**NUOVA S.S. 341 "GALLARATESE" - TRATTO DA SAMARATE A CONFINE
CON LA PROVINCIA DI NOVARA - TRATTO NORD**

**STRALCIO FUNZIONALE DAL KM 6+500 (SVINCOLO S.S. 336 NORD)
AL KM 8+844 (SVINCOLO AUTOSTRADA A8)
"BRETELLA DI GALLARATE"**

**RELAZIONE DI OTTEMPERANZA ALLE
PRESCRIZIONI CIPE DEL 21/03/2018**

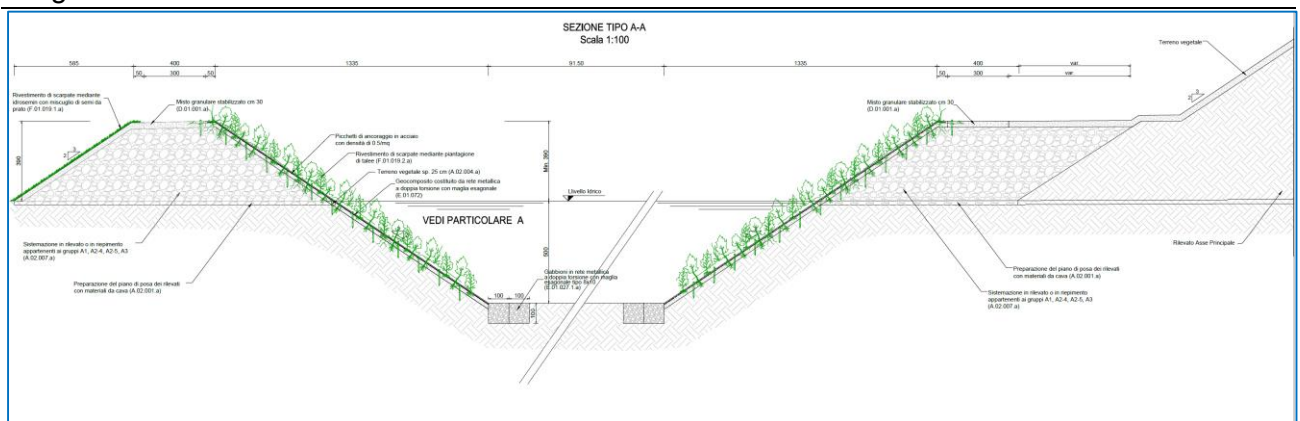
1.1.4.7 Progettare la vasca di compensazione prevista in progetto mantenendo, dal piede dell'argine realizzato da HUPAC, una distanza conforme a quanto previsto dall'articolo 96 del Regio decreto 523 del 1904; la vasca non dovrà avere connessione alcuna con i bacini di laminazione e dovrà essere verificata la quota di falda ai fine della quantificazione. (Ministero dell'ambiente e della tutela del territorio e del mare)

Risposta: La prescrizione è stata recepita nell'ambito della progettazione esecutiva delle opere (si vedano gli elaborati: T00ID01IDRFP01, T00ID01IDRDC01, T00ID01IDRSZ01, T00ID01IDRSZ02, T00ID01IDRSZ03, T00ID01IDRSZ04). In particolare, conformemente a quanto previsto dal Regio Decreto n.523 articolo 96 comma f ((Sono lavori ed atti vietati in modo assoluto sulle acque pubbliche, loro alvei, sponde e difese i seguenti: [...] f) Le piantagioni di alberi e siepi, le fabbriche, gli scavi e lo smovimento del terreno a distanza dal piede degli argini e loro accessori come sopra, minore di quella stabilita dalle discipline vigenti nelle diverse località, ed in mancanza di tali discipline a distanza minore di metri quattro per le piantagioni e smovimento del terreno e di metri dieci per le fabbriche e per gli scavi [...] lo scavo della nuova vasca di compensazione è sempre ampiamente oltre il ciglio del rilevato arginale esistente di proprietà dell'HUPAC. In particolare, stante la geometria del sito, la vasca di compensazione e l'argine HUPAC si avvicinano solo localmente e, in particolare, in corrispondenza dello spigolo Sud-Ovest della nuova vasca, zona in cui il ciglio di scavo in progetto risulta ubicato ad una distanza dal piede dell'argine esistente di 16 m circa (ampiamente maggiore rispetto al limite di 10 m previsto dal Regio Decreto).

Sovrapposizione delle fasce di rispetto dei pozzi ad uso idropotabile con i sistemi di smaltimento.

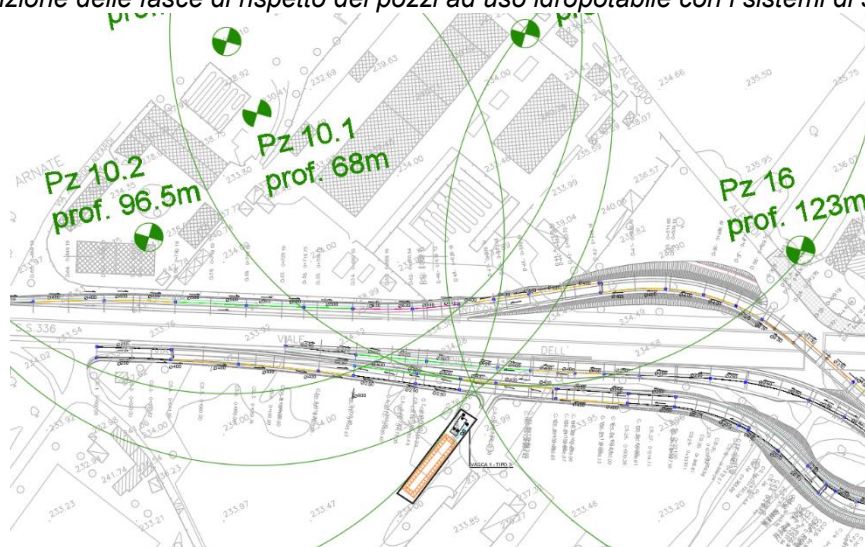
1.2.9.2 Si segnala che nel Piano di governo del territorio del Comune di Gallarate le ZdR dei singoli pozzi presentano una geometria differente da quella indicata nella relazione, in quanto calcolata con metodo temporale e definita da isocrona di 60 giorni. Si ricorda infine che il sistema di drenaggio/smaltimento della piattaforma stradale e le relative aree di dispersione non devono in alcun modo interferire con le fasce di rispetto dei pozzi ad uso idropotabile. (Regione Lombardia)

Risposta: La prescrizione è stata recepita nell'ambito della progettazione esecutiva delle opere. Con riferimento ai pozzi ad uso idropotabile, si evidenzia che il sistema di drenaggio/smaltimento della piattaforma stradale e le relative aree di dispersione non interferiscono in alcun modo con le fasce di rispetto dei pozzi ad uso idropotabile (cfr. figura seguente).

Inserimento della vasca VT1 nel contesto ambientale in modo da essere posizionate all'esterno delle fasce di rispetto dei pozzi ad uso idropotabile.
